HL440

Materialumstellung bei Waschgeräte-Anschluss DN40/50 mit Geruchssperre

HL440 Unterputz-Waschgerätesiphon mit mechanischer

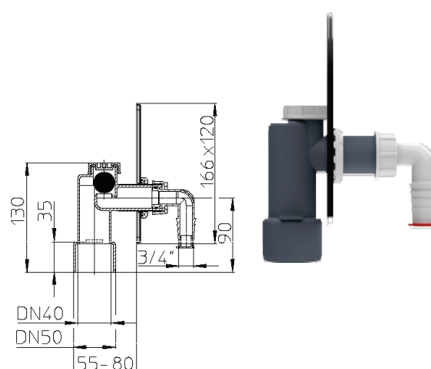
Ab sofort wird der Ablaufkörper des HL440 Waschgeräte-Anschluss aus Polypropylen (PP) statt wie bisher aus Polyethylen (PE) gefertigt.

Durch diese Änderung ist der Anschluss des Waschgeräte-Anschlusses an die Ablaufleitung nur mittels Steckverbindung möglich. Eine Schweißverbindung mit PE-Rohren ist nicht mehr möglich.
